## **Protokoll der Sitzung des Preisgerichts**

Termin: 15. September 2022

Ort: Alte Universität Graz

### Projekt 01

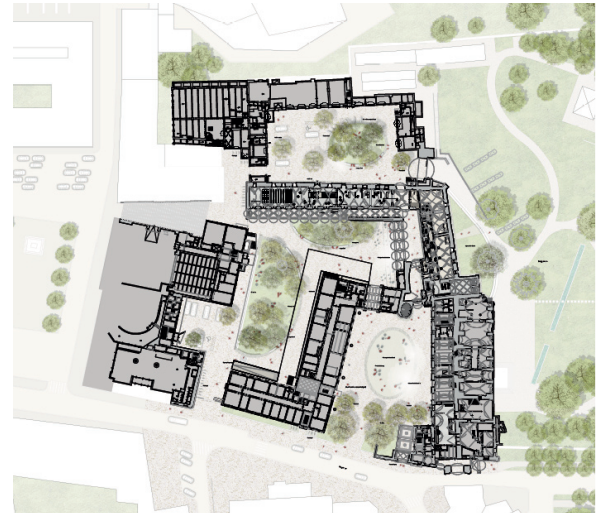
Der Entwurf verfolgt das Konzept verbindender Höfe und argumentiert daher mit einheitlichen Oberflächen über das Gesamtareal der Burghöfe und darüber hinaus. Das Fehlen narrativer Elemente und generell eine sehr ruhige und zurückhaltende Material- und Formensprache entsprechen diesem Gestaltungsansatz, den das Preisgericht grundsätzlich als eine Möglichkeit ansieht, die Aufgabenstellung schlüssig und stimmig zu bewältigen.

Der Hauptzugang von der Hofgasse in den 1. Burghof wird offen gestaltet, wobei der Bereich der Bestandsbäume zu einem kleinen Hain erweitert wird, was die Funktionalität der Hofeinfahrt generell und die Sichtbeziehung zur Renaissancehalle im Besonderen negativ beeinflusst. Hier stellt sich generell die Frage, wie Besuchern der Burg die Renaissancehalle als erste Anlaufstelle im Außenraum vermittelt und angezeigt wird.

In weiterer Folge ist zu hinterfragen, wie bei der ruhigen, neutralen Gestaltung der Platzgestaltung, die durchaus den repräsentativen Funktionen des 1. Burghofes gut entspricht, die Orientierung für Besucher und deren Führung zu den Ausstellungsräumen und zu den weiteren Bereichen der Burg ausgestaltet werden kann. Ein Gestaltungsvorschlag für einen „Entdeckungspfad“ fehlt.

Der Friedrichstrakt wird über die Dreisäulenhalle erschlossen, wobei die Erschließung insgesamt als semantisch falsch angesehen wird, da sie in der Typologie einer archäologischen Grabungsstätte angelegt ist und ein vielfältiges Erleben der Räume und eine Rezeption der Ausstellung aus unterschiedlichen Perspektiven unterbindet. Der Haupteingang und die Ausgestaltung des Stahlstegs werden auch hinsichtlich der Besucherfrequenzen infrage gestellt.

Die grundrissliche Konfiguration des Registraturtrakts wird positiv beurteilt. Insbesondere die Erschließungslösung des zentral positionierten Foyers lässt ein großzügiges räumliches Erlebnis erwarten. Problematisiert wird allerdings die in den Darstellungen vermittelte Qualität der Oberflächen und der Umgang mit den Türen zum Arkadengang, die dem historischen Bestand nicht gerecht werden.

Die Gestaltung des 2. Burghofes wird differenziert diskutiert und in Bezug auf die Ausbildung der Grünflächen kritisch beurteilt. Das Preisgericht ist der Meinung, dass eine weitere Reduktion der Formsprache und eine weitergehende Reduktion der Materialität der Oberflächen im Sinne eines urbanen Platzes mit lockerer Bepflanzung mit einzelnen Bäumen überdacht werden könnte. Dann könnten auch die als Abgrenzung an den elliptischen Grundformen gesetzten Bänke stimmig in Erscheinung treten.

1. Die Erschließung des Ausstellungsbereichs im Friedrichstrakt entspricht in der dargestellten Form nicht den Anforderungen und ist grundlegend zu überarbeiten. Dabei sollte nicht die Typologie einer historischen Ausgrabungsstätte als Grundlage dienen, sondern eine freierer Rundgang im Ausstellungsbereich bei entsprechenden Besucherfrequenzen berücksichtigt werden.

2. Die Neuherstellung eines Zugangs zur Kapelle aus der Dreisäulenhalle ist zu überdenken.
3. Es werden Aussagen zu den Ausstellungsinhalten und deren Präsentation erwartet. Möblierung, Licht und Infrastruktur der Ausstellungsräume sind in konzeptioneller Form darzustellen.

4. Die Gestaltung des Zugangs in den 1. Burghof ist hinsichtlich der Sichtbarkeit der Renaissancehalle bzw. der repräsentativen Funktion des Hofes zu überdenken. Die zusätzlich vorgesehenen Bäume werden dahingehend infrage gestellt.

5. Die Formensprache bzw. die Ausgestaltung der Grünflächen als Beete wird infrage gestellt. Angesichts des benachbarten Burggartens sollte die Funktion der Grünflächen geprüft und die Klärung der Charakteristik insbesondere des 2. Burghofes überdacht werden. Die Intention, mittels einheitlichem Belag eine Kohärenz über alle Höfe herzustellen, wird positiv gesehen. Nichtsdestotrotz ist eine Stärkung der Dialektik der zwei Höfe stärker herauszuarbeiten. Das Verhältnis von befestigten und nicht-befestigten Flächen im Burghof 2 ist diesbezüglich zu überdenken und zu präzisieren. Die Rasenflächen im Burghof 2 können als Pendant zur befestigten Fläche wenig überzeugen.

6. Die Adaptierung des Registraturtrakts ist gestalterisch zu präzisieren. Die diesbezüglichen Aussagen im Projekt, insbesondere die Qualität des Schaubilds, aber auch die Öffnungen zum Arkadengang hin, werden infrage gestellt.

## Projekt 02

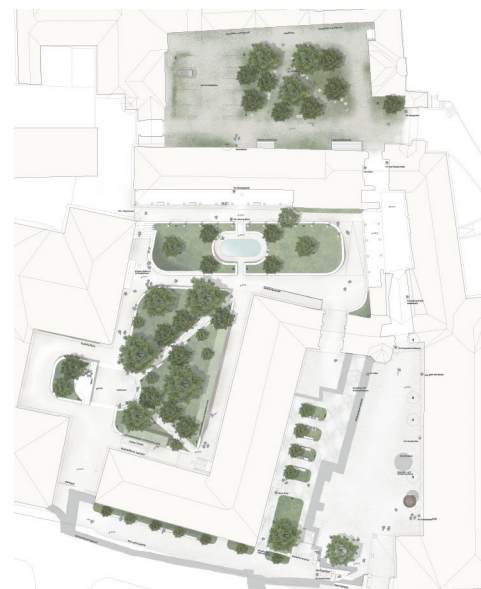
Die Schaffung unterschiedlicher Atmosphären in den drei Burghöfen wird als möglicher Lösungsansatz begrüßt. Auch der Einsatz des Palas-Umrisses als narratives Motiv, das in den Bereich der Hofgasse ausgreift und eine Klammer zum Schauspielhaus bildet, wird positiv besprochen, wenngleich die Materialisierung dieses Elements in Form betonierter Streifen als zu konventionell und wenig einladend empfunden wird. Die Intention des Hineinziehens von Besuchern in das Burgareal dürfte damit verfehlt werden, während das subtile Zitat der historischen Prunktreppe als Mauerfragment im Eingangsbereich in diesem Sinne durchaus wirksam sein könnte.

Die Konfiguration des 1. Burghofs wird seinen repräsentativen Funktionen gerecht. Die Anordnung kleinteiliger Beete und einzelner Baumsetzungen vor der Fassade der Neuen Burg schwächt diesen Ausdruck jedoch ab und erscheint im Kontext eines urbanen Hofraums wenig schlüssig und plausibel.

Die Gestaltung des Entdeckungspfads wird positiv bewertet, allerdings sollten die einzelnen Elemente der „Pinnadeln“ in ihrer Materialisierung und Ausstattung präziser vermittelt werden.

Die Gestaltung des 2. Burghofs erscheint insgesamt nicht konsequent entwickelt. Das Preisgericht sieht insbesondere den dicht bepflanzten südlichen Teil mit der auf Sitzstufen vor dem Hof des Schauspielhaus hinführenden, diagonalen Wegführung als zu unbestimmt. Hier sind in den Randbereichen zwei Fahrradgaragen eingebettet, deren schematische Plandarstellung eine detaillierte Beurteilung nicht zulassen. Die Funktionalität dieser Abstellflächen und deren Einbettung in die Grünfläche wäre im Detail nachzuweisen.

Ein Bodenrelief wird im 2. Burghof nicht ablesbar. Die Geometrie erzeugt eher Restflächen, die insbesondere im nordöstlichen Teil im Kontext der breiten Wegführung und der anschließenden Fassaden nicht nachvollzogen werden können. Auch der Teich in der Grünfläche vor dem Registraturtrakt wird formal und funktionell infrage gestellt.

Die innenräumliche Disposition wird im Zusammenhang mit dem durchgängigen Möbelkonzept positiv beurteilt. Vor allem Registraturtrakt entsteht durch die mittig platzierten Einbauten eine großzügige Raumwirkung. Die Erschließung des Friedrichstrakts erscheint in der dargestellten Form machbar, wäre jedoch im Detail der Rampen und Plattformen zu detaillieren. Die Darstellung der Ausstellungsräume ist insgesamt zu schematisch. Es fehlen Aussagen zu Material, Oberflächen und Licht, um die atmosphärische Wirkung der Ausstellungsräume abschätzen und beurteilen zu können.

1. Die Verwendung des Palas-Umrisses als narratives Element im 1. Burghof und in der Betrachtungszone Dom wird grundsätzlich begrüßt. Die Gestaltung ist jedoch hinsichtlich Struktur und Materialität zu präzisieren und anhand einer Detaildarstellung nachzuweisen. Insbesondere die Präzisierung der Zugangssituation beim Burgtor wäre wünschenswert.

2. Der 1. Burghof ist in seiner repräsentativen und urbanistischen Charakteristik zu stärken. In diesem Sinne sind die Grüninseln und Baumsetzungen vor der Fassade der Neuen Burg zu hinterfragen.

3. Die unentschiedene Gestaltung des Gartens im 2. Burghof ist zu überarbeiten. Sowohl die Wegführung, als auch das Wasserbecken vor dem Registraturtrakt und diverse kleine Rasenflächen an den Rändern des Hofes werden infrage gestellt. Die historisierenden Zitate wie Wasserbecken und symmetrische Wegeachsen im Burghof 2 werden kritisch gesehen. Es sind detaillierte Angaben zur Art der Bepflanzung zu liefern.

4. Die Gestaltung der Fahrradgaragen ist planlich präziser darzustellen und die Einbettung in die Platztopografie zumindest durch einen Schnitt beurteilbar nachzuweisen.

5. Die Geländeabsenkung an der Kapelle im Burggarten wäre darzustellen. In der Kapelle ist die Empore als Teil der Planung mitzubetrachten.

## Projekt 08

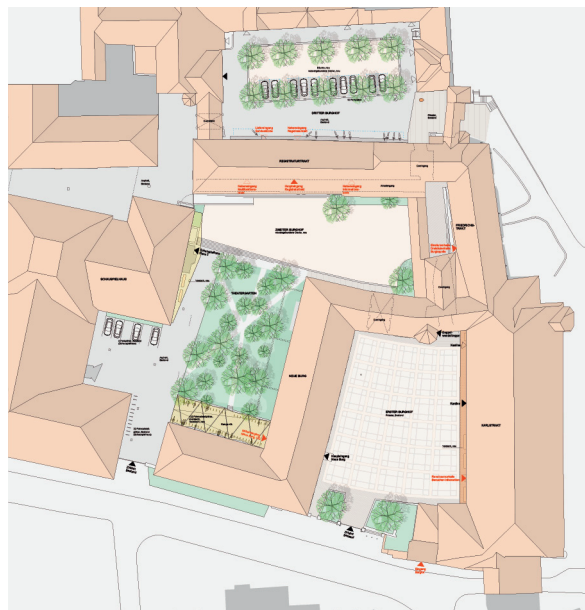
Das Projekt liefert insgesamt einen umfassenden und engagierten Beitrag sowie mit der Gestaltung des 2. Burghofes ein bemerkenswertes Statement für Biodiversität ab. So zeigt die Grünraumgestaltung mit Dichte und Vielfalt sowie der Thematisierung steirischer Waldlandschaften eine Eigenständigkeit, die neben den Landschaften des Burggartens und Stadtparks bestehen kann. Problematisch erscheint jedoch das Bepflanzungskonzept als narratives Element des 1. Burghofes, wo es doch die Funktion des Platzes stark einschränkt. Dessen urbane Charakteristik sollte erhalten bleiben, um nicht zuletzt auch in seiner Gesamtheit für Veranstaltungen zur Verfügung zu stehen. Generell wäre aufgrund der Dichte der neu gesetzten Bäume die Tauglichkeit der Höfe für Veranstaltungen zu prüfen.

Das Konzept des 2. Burghofes erfordert ein Nachschärfen in funktioneller Hinsicht, dies vor allem in Bezug auf die Einbettung der Fahrradgarage, die Wegeführung und Barrierefreiheit sowie die Nutzung der Flächen vor dem Arkadengang im Bereich des Multifunktionsraums. Insgesamt sollte überdacht werden, die Fassade des Registraturtrakts stärker frei zu stellen und daher mit der hochstämmigen Bepflanzung deutlicher abzurücken. Um den Garten im Eingangsbereich des 2. Burghofes erlebbar zu machen, wäre die Situierung der Fahrradabstellflächen in diesem Bereich zu hinterfragen. Sie erhalten hier auch durch die aufwändige Gestaltung des Gründachs eine Dominanz, die zugunsten der Grünflächen und Wege zurückgenommen werden sollte.

Das Motiv der Überlagerung und Fragmentierung als Leitgedanke des Entdeckungspfads wird positiv beurteilt. Auch die subtile Herangehensweise an das Freilegen historischer Schichten bei der Adaptierung der Ausstellungsräume zeigt eine Möglichkeit auf, wie die heterogene Raumfolge des Friedrichstrakts hochwertig revitalisiert werden kann. In der Materialisierung des Konzepts ergeben sich Übereinstimmungen zwischen Innen- und Außenraum, dem Gedanken historischer Substrate folgend, die ein stimmiges Ganzes ergeben und nicht zuletzt auch auf die Orientierung der Besucher im gesamten Burgareal positiv wirken können.

1. Im Sinne der allgemeinen Empfehlungen zum 1. Burghof ist die Gestaltung des westlichen Hofbereichs zu überarbeiten.
2. Die Gestaltung des 2. Burghofs, die grundsätzlich positiv bewertet wird, ist hinsichtlich funktioneller Kriterien zu prüfen. Dahingehend ist die Topographie und Dichte des Gartens im Detail zu erläutern und die Art der

Bepflanzung genauer darzustellen. Die topografisch dynamische Ausformung und pflanzliche Intensität in Burghof 2 wird generell positiv gesehen. Die Wegführung und die Übergänge zu den Gebäuden wirken jedoch zum Teil beliebig und wenig nachvollziehbar. Die Aufenthaltsbereiche sind im Grundriss klar herauszuarbeiten.

3. Die Einbettung der Fahrradgarage in die Topographie des 2. Burghofs ist in Bezug auf die Atmosphäre im Bereich des Hofzugangs, der Funktionalität der Garage und den Aufwand in Errichtung und Betrieb zu überarbeiten. Es ist zu prüfen, ob eine Situierung unter dem Garten weiter nördlich möglich und funktionell argumentierbar ist. Die geforderten Flächen inkl. Technikflächen sind nachzuweisen.
4. Die Funktionalität des Registraturtrakts ist in Bezug auf die Erschließung zu überarbeiten. Die Nebenräume sind vollständig nachzuweisen.
5. Aufgrund der Wertigkeit der historischen Mauerwerksstrukturen ist die Durchgangsöffnung von der Einsäulenhalle in die Dreisäulenhalle auf ein Minimum zu beschränken.
6. Die Geländeabsenkung an der Kapelle im Burggarten wäre darzustellen.

### Projekt 10

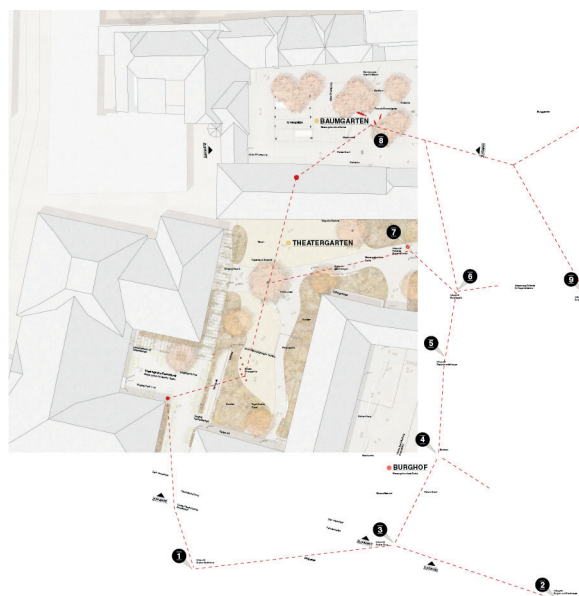
Das Projekt liefert eine Reihe konzeptioneller Vorschläge, es wird ihm aber insgesamt kein wesentliches, innovatives Potential zuerkannt. Die Kritik fokussiert vor allem auf die Gestaltung des 2. Burghofs, dessen gärtnerische Ausgestaltung weder formal noch materiell gut nachvollzogen werden kann. Die Präsentation des Projekts erzeugt einen verfremdenden, anachronistischen Effekt vor allem in der Darstellung der Freiräume.

Kritisch beurteilt wird die Fahrradgarage und deren Erschließung in Form einer Rampe, die als Barriere zwischen dem Garten und dem Hof des Schauspielhauses wirkt. In der Typologie einer PKW-Garage wirkt die Fahrradgarage überzogen und an diesem Ort inadäquat.

Positiv hervorgehoben wird der Umgang mit den Niveaus im Friedrichstrakt. Die Formulierung des Bodens in der Drei-Säulen-Halle als durchgängige Rampe stellt einen interessanten Ansatz für einen Ausstellungsraum dar.

### Projekt 08

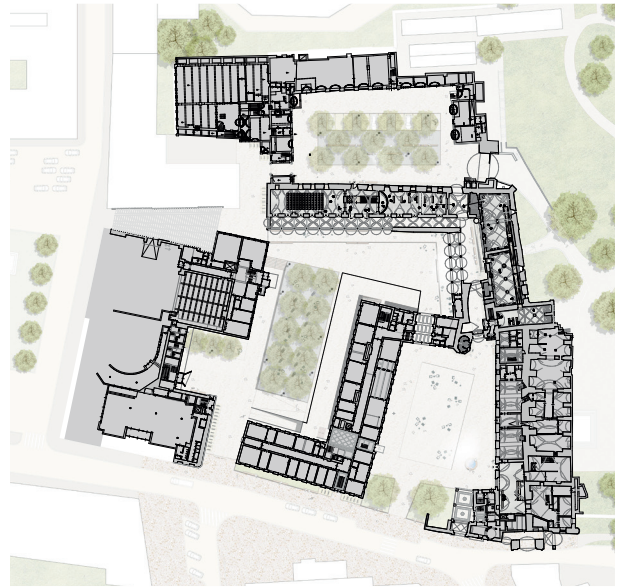
Die Überarbeitung des Projekts bringt eine Klärung der Platzfunktionen des ersten Burghofs. Die Bepflanzung wird weitgehend auf die beiden Bestandsbäume im Zufahrtsbereich reduziert, und die Charakteristik des städtischen Platzes wird mit der nun deutlicher lesbaren Überlagerung historischer Strukturen unterstrichen und gestärkt. Auch die Reduktion des Bestandsrasters der Platzoberfläche um eine Achse wird positiv beurteilt. Sie schafft eine optische Kante, vor der der Bereich an der Renaissancehalle als Vorzone des Besucherzentrums besser lesbar wird.

Der Entwurfsansatz des 2. Burghofes wird weiterhin als eine Intervention mit besonderer Stärke, Eigenständigkeit und Aussagekraft gewürdigt. Er wird durchaus im Kontext des Motivs der Überlagerung als radikale Geste verstanden, die ein zukunftsweisendes gesellschaftspolitisches Statement in der grundlegenden Transformation historischer Strukturen abgibt. Die Erhaltung von

Die Einbettung der Fahrradgarage ist mit der Überarbeitung gelöst. Im Detail noch nachzuweisen sind Aspekte der Absturzsicherung über dem Garagendurchgang sowie der Technikflächen und Anschlüsse an der Fassade der Neuen Burg.

Die Wahrnehmung der hochwertigen Fassade des Registrartrakts ist aus unterschiedlichen Perspektiven der Besucherinnen und Besucher im Detail zu prüfen und zu gewährleisten. In diesem Zusammenhang ist die befestigte Fläche vor den Arkaden auch als Freibereich des anschließenden Multifunktionssaals zu prüfen und funktionell zu verbessern.

Die Gestaltung des dritten Burghofs stellt eine Aufwertung und Verbesserung des primär als Wirtschaftshof genutzten Bereiches dar. Der ostseitige Hain entspricht im Detail dem durchgängigen Konzept der Überlagerung historischer Schichten und Motive. Im Westen sind die Stellplätze ohne störenden Einfluss auf sonstige Nutzungen des Hofes kompakt zusammengefasst.

In der Gestaltung der Innenräume bleibt das Motiv des „roten Teppichs“ in Form der durchgängigen Terrazzoböden weiterhin ein in allen Bereichen der Ausstellungspräsentation überzeugendes Grundmotiv. Die Einbettung der rückwärtig die Räume des Friedrichstrakts verbindenden Rampe gelingt mit der Optimierung der unterschiedlichen Raumhöhen sehr gut. Im Registrartrakt konnte die Erschließungszone in der Überarbeitung verbessert werden und gelingt hier eine stimmige, mit wenigen Bestandsadaptierungen auskommende Lösung für die geforderten Funktionen.

1. Die Gestaltung des zweiten Burghofs ist generell hinsichtlich seiner Nutzungsbedingungen zu prüfen und nachzuschärfen. Dies gilt im Hinblick auf Aufenthaltsbereiche mit dem Aspekt der Sicherheit der Besucherinnen und Besucher.

2. Wesentliche Blickbeziehungen auf die Fassade des Registraturtrakts im zweiten Burghof sind herzustellen und nachzuweisen. In diesem Zusammenhang sollte die Gartenanlage weiter von der Fassade abgerückt werden, die selbst von jedweder vertikalen Begrünung freizuhalten ist.

3. Die Einbettung der Fahrradgarage ist hinsichtlich Absturzsicherung und Schnittstelle zur Fassade der Neuen Burg zu überarbeiten und im Detail funktionell zu begründen.

4. Die Absperrung des ersten Burghofes an der Hofgasse ist nachzuweisen.
5. Die Überlagerung des Palas-Grundrisses und des Rasters im ersten Burghof ist in der weiteren Bearbeitung des Projekts in Bezug auf die Wahrnehmung in der konkreten materiellen Umsetzung zu prüfen.
